レガシィ アウトバックおよびインプレッサ WRX STIのリコールについて

平成25年8月1日

平成25年8月1日、富士重工業株式会社より、国土交通省にレガシィおよびインプレッサのリコールを届け出いたしました。

# 改善箇所説明図

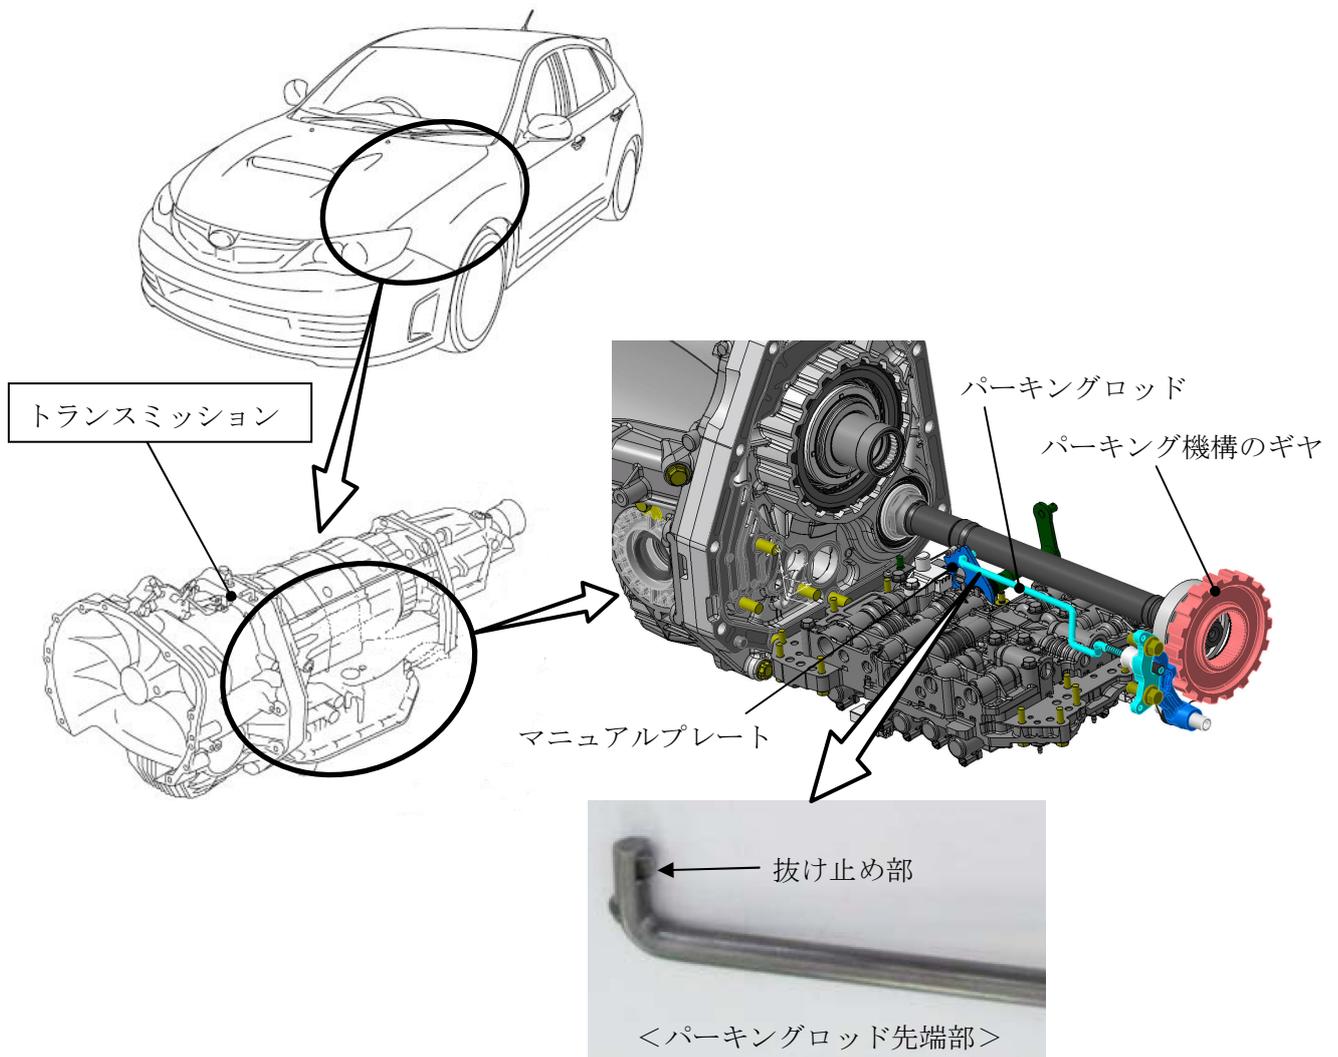
## 不具合発生箇所

動力伝達装置において、自動変速機のパーキング機構のギヤをロックさせるパーキングロッドの組付け作業が不適切であったため、ロッドの抜け止め部が損傷しているものがある。そのため、パーキングロッドがマニュアルプレートから外れ、パーキングポジションへシフト操作してもパーキング機構が作動しなくなり、駐車条件によっては車両が動き出すおそれがある。また、パーキング機構のギヤがロックしている時にパーキングロッドが外れた場合、稀にギヤのロック状態を解除することができなくなり、最悪の場合、走行できなくなるおそれがある。

### 改善内容

全車両、トランスミッションを良品に交換する。

### 識別

車台番号打刻位置の右側に黄色ペイントを塗布する。
